URZĄD MIASTA I GMINY W KĘPNIE

WR.271.26.2020/25

dotyczy: postępowania o udzielenie zamówienia publicznego prowadzonego w trybie przetargu nieograniczonego pn.: „Rewitalizacja zdewastowanej synagogi i nadanie jej nowych funkcji społecznych”

W odpowiedzi na pytania dotyczące SIWZ, zgodnie z art. 38 ust. 1 i 2 Pzp, Zamawiający Gmina Kępno wyjaśnia:

- rysunek A-4_rzut drugiego piętra

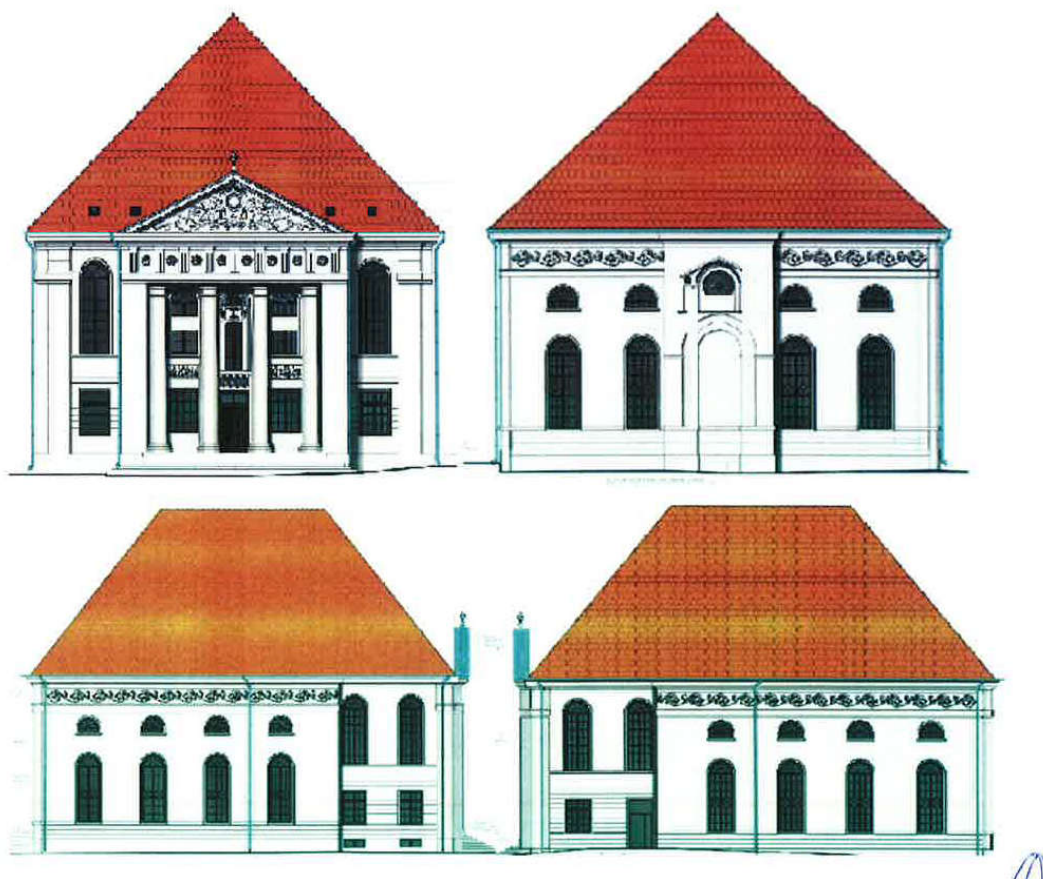
- Konstrukcja sceniczna – brak rysunków, brak wymiarów, brak dokładnego opisu

- Na rysunku jest 7 sztuk świetlików tunelowych. Brak opisu, brak wymiarów, brak specyfikacji.

Tablice pasterowe nie są objęte przedmiotem zamówienia.

Scenę i ścianki osłonowe – należy wykonać zgodnie z wykonanym przez wykonawcę i zaakceptowanym przez Zamawiającego projektem wykonawczym .

Ścianki ekspozycyjne i Tablice pasterowe nie są przedmiotem zamówienia
